Comune di Olgiate Comasco

Variante puntuale al Piano di Governo del Territorio (Piano delle Regole, Piano dei Servizi, Documento di Piano)

Controdeduzione alle osservazioni

N.id tav	PROT.	DATA	FG.	MAPP.
1	20554	17/08/2021	9	10378

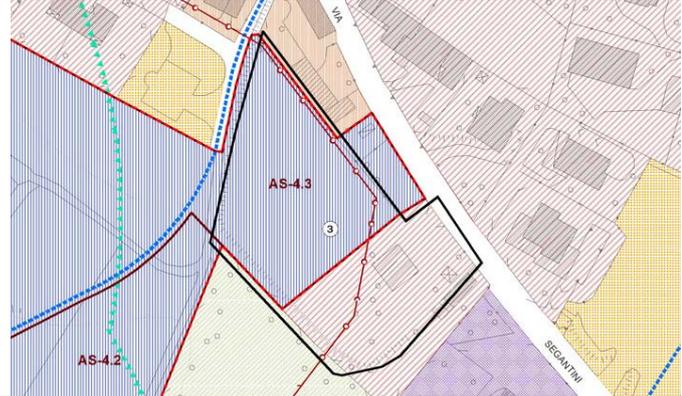
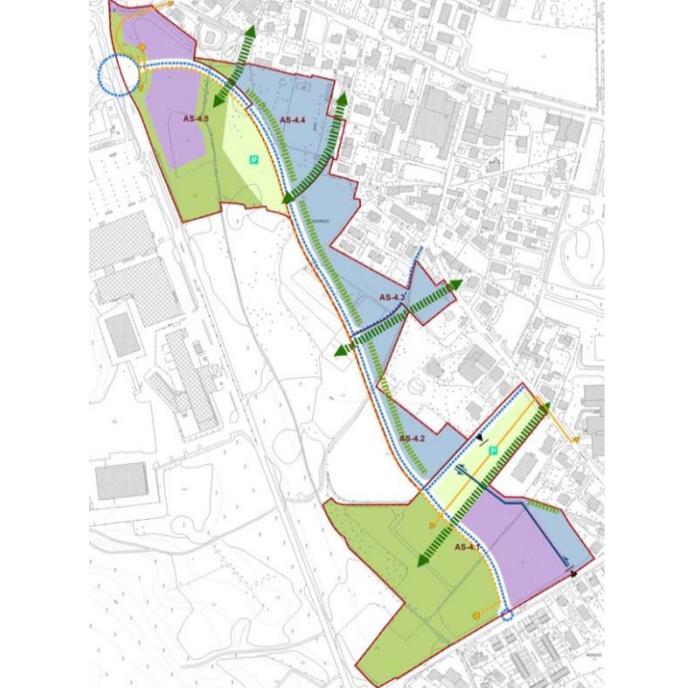
RICHIESTA	PROPOSTA CONTRODEDUZIONE TECNICA
<p>Stralcio del mappale dall'ambito AS4 e classificarlo come TUC.2 - Tessuto urbano di completamento, a permesso di costruire singolo con esclusione delle prescrizioni operative compreso il corridoio di continuità ecologica e dotazione territoriali standard previste nella Scheda Normativa.</p>	<p>NON ACCOGLIBILE in quanto il lotto non ha le caratteristiche per essere classificato come ambito di completamento. Si conferma il perimetro dell'ambito di intervento AS4 e la necessità che tutte le proprietà in esso comprese partecipino all'urbanizzazione dell'ambito stesso</p>

PGT ADOTTATO	PGT CONTRODEDOTTO
	<p style="color: red; font-weight: bold; font-size: 1.2em;">NON ACCOGLIBILE</p>

N.id tav	PROT.	DATA	FG.	MAPP.
2	20555	17/08/2021	9	10753

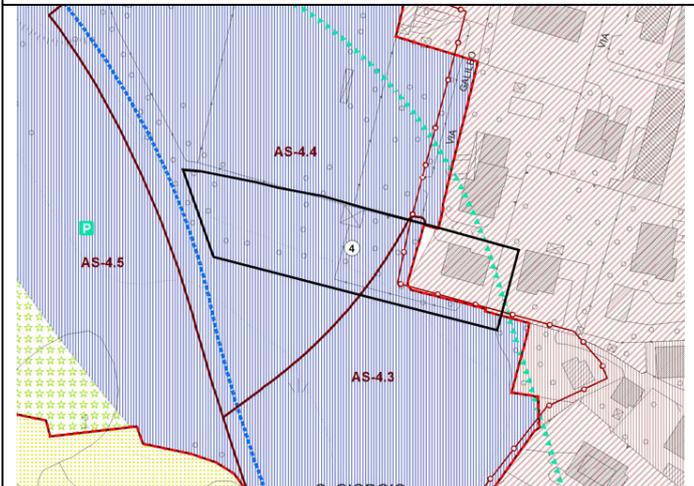
RICHIESTA	PROPOSTA CONTRODEDUZIONE TECNICA
Stralcio del mappale dall'ambito AS4 comparto AS4.4 e classificarlo come TUC.2 - Tessuto urbano di completamento , a permesso di costruire singolo con esclusione delle prescrizioni operative compreso il corridoio di continuità ecologica e dotazione territoriali standard previste nella Scheda Normativa.	NON ACCOGLIBILE in quanto il lotto non ha le caratteristiche per essere classificato come ambito di completamento. Si conferma il perimetro dell'ambito di intervento AS4 e la necessità che tutte le proprietà in esso comprese partecipino all'urbanizzazione dell'ambito stesso
<i>In via subordinata:</i> Stralcio del mappale dall'ambito AS4 comparto AS4.4 e classificarlo come TUV - Tessuto urbano ad alta incidenza di verde a permesso di costruire singolo con esclusione delle prescrizioni operative compreso il corridoio di continuità ecologica e dotazione territoriali standard previste dalla Scheda Normativa.	NON ACCOGLIBILE per le stesse motivazioni di cui al punto precedente

PGT ADOTTATO	PGT CONTRODEDOTTO
	NON ACCOGLIBILE

N.id tav	PROT.	DATA	FG.	MAPP.
5			9	956, 959, 5693, 3270, 4973, 59459

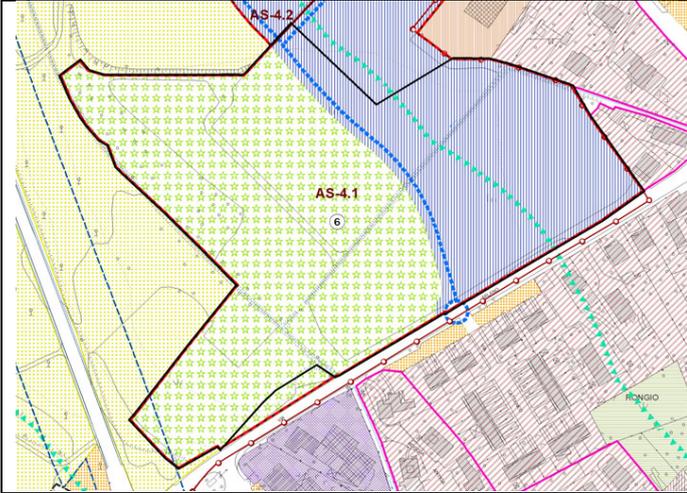
RICHIESTA	PROPOSTA CONTRODEDUZIONE TECNICA
Aumentare la volumetria residenziale edificabile	NON ACCOGLIBILE in quanto si conferma l'indice proposto dalla variante adottata, coerente con le caratteristiche del contesto di intervento
Reinserire i mappali di proprietà all'interno del perimetro As4	NON ACCOGLIBILE in quanto si conferma l'obiettivo di classificare come zona agricola l'area di cui alla richiesta coerentemente con la indicazione di rete ecologica per tali mappali
Inserire interamente i mappali 5693 e 956 all'interno del comparto AS4.2 o AS4.3 e prevedere una norma che permetta lo spostamento di interi lotti tra i comparti adiacenti	NON ACCOGLIBILE per le motivazioni espresse al precedente punto 2 facendo presente che il mappale 5693 è già compreso nell'ambito AS4; il mappale 956 è parzialmente compreso nell'ambito.

PGT ADOTTATO	PGT CONTRODEDOTTO
	<p>NON ACCOGLIBILE</p>

N.id tav	PROT.	DATA	FG.	MAPP.
6			9	948, 949, 1835, 1798, 1607, 1127, 1128

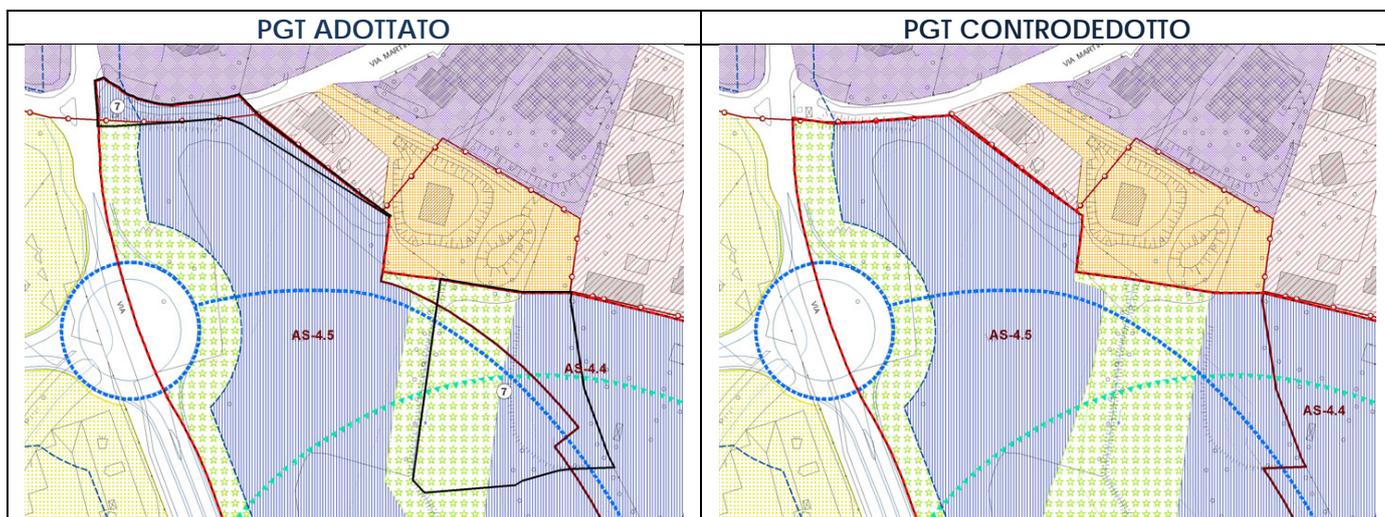
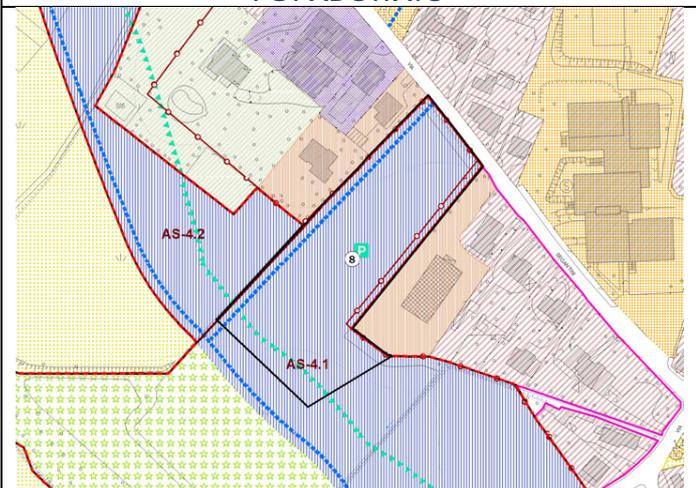
RICHIESTA	PROPOSTA CONTRODEDUZIONE TECNICA
Identificazione del perimetro del comparto AS4.1 con le sole aree di proprietà Roncaia e Casa Anziani	NON ACCOGLIBILE in quanto in contrasto con l'assetto urbano complessivo proposto e le finalità pubbliche ad esso connesse. La suddivisione ulteriore dell'ambito non permette il conseguimento degli obiettivi
Allargamento della zona edificabile, fermo restando il dimensionamento previsto	NON ACCOGLIBILE in quanto in contrasto con l'assetto urbano complessivo proposto e le finalità pubbliche ad esso connesse. L'allargamento della zona edificabile andrebbe a incidere negativamente sulle aree a verde
eliminare la strada che sfocia verso Via Segantini	NON ACCOGLIBILE in quanto in contrasto con l'assetto urbano complessivo proposto e le finalità pubbliche ad esso connesse. La strada prevista permette di sgravare dal traffico automobilistico via Segantini nel tratto davanti alle scuole

eliminare la rotatoria in Via Milano e i piccoli parcheggi (vicino alla rotatoria) in Via Milano	NON ACCOGLIBILE in quanto in contrasto con l'assetto urbano complessivo proposto e le finalità pubbliche ad esso connesse. La rotatoria è elemento migliorativo delle condizioni di sicurezza
eliminare la cessione di un'area da destinare a verde pubblico o suo asservimento all'uso pubblico	NON ACCOGLIBILE in quanto in contrasto con l'assetto urbano complessivo proposto e le finalità pubbliche ad esso connesse
Eliminare il corridoio di continuità ecologica e il percorso ciclopedonale (paralleli alla via che sfocia verso via Segantini);	NON ACCOGLIBILE in quanto in contrasto con l'assetto urbano complessivo proposto e le finalità pubbliche ad esso connesse. Il corridoio di continuità ecologica serve a garantire l'accesso alle aree a verde da via Segantini
Eliminare il grosso parcheggio e dare vita a un residenziale con più spazio a disposizione, che non sia sacrificato con poca superficie a lato del commerciale come ora previsto;	NON ACCOGLIBILE in quanto in contrasto con l'assetto urbano complessivo proposto e le finalità pubbliche ad esso connesse

Ampliare l'area destinata a edificazione commerciale e residenziale;	NON ACCOGLIBILE in quanto in contrasto con l'assetto urbano complessivo proposto e le finalità pubbliche ad esso connesse. L'allargamento della zona edificabile andrebbe a incidere negativamente sulle aree a verde
Ridurre la superficie adibita a parcheggio pubblico;	NON ACCOGLIBILE in quanto in contrasto con l'assetto urbano complessivo proposto e le finalità pubbliche ad esso connesse. Il parcheggio è funzionale alle attività pubbliche presenti (la scuola) e previste
Demandare alla fase di attuazione la realizzazione di un piccolo parcheggio verso Via Segantini per la scuola (come già studiato nel Piano Attuativo);	NON ACCOGLIBILE in quanto in contrasto con l'assetto urbano complessivo proposto e le finalità pubbliche ad esso connesse
Eliminare dal comparto AS4.1 altre proprietà (solo aree di proprietà Roncaia e Casa Riposo, stralciando area di proprietà Bulgheroni Luigi di mq. 1.360).	NON ACCOGLIBILE in quanto in contrasto con l'assetto urbano complessivo proposto e le finalità pubbliche ad esso connesse che può essere ottenuto solo attraverso la perimetrazione proposta

NON ACCOGLIBILE

3. Aspetti urbanistico-territoriali - Superficie espansione residua

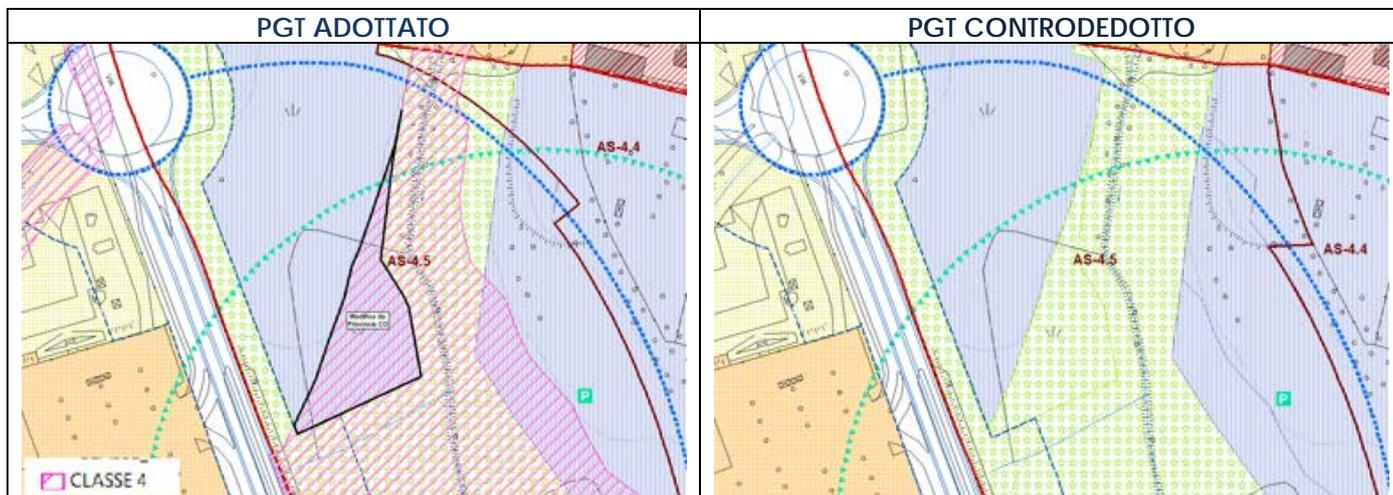
RICHIESTA	PROPOSTA CONTRODEDUZIONE TECNICA
Dare atto nella Deliberazione di approvazione della Variante che la superficie di espansione residua a disposizione del Comune è pari a mq 92.961,00	Si rinvia alla delibera

SI INTEGRANO TAV E RELAZIONE CON LA SEGUENTE INDICAZIONE:

Totale comparti integranti la rete ecologica del PTCP	543.817 mq	Limite ammissibile di espansione (L.A.E.)	119.930 mq	Superficie ammissibile di espansione (S.A.E.)	28.713 mq	Superficie aggiuntiva per Poli Attrattori	64.248 mq	Totale superficie residua di espansione	92.961 mq	<p>Si inserisce il dato sia nella tavola del Documento di Piano "P2.3 Proposta di modifica delle Rete Ecologica. Compatibilità con il PTCP" che in relazione.</p>
Totale comparti integranti la rete ecologica del PTCP	543.817 mq										
Limite ammissibile di espansione (L.A.E.)	119.930 mq										
Superficie ammissibile di espansione (S.A.E.)	28.713 mq										
Superficie aggiuntiva per Poli Attrattori	64.248 mq										
Totale superficie residua di espansione	92.961 mq
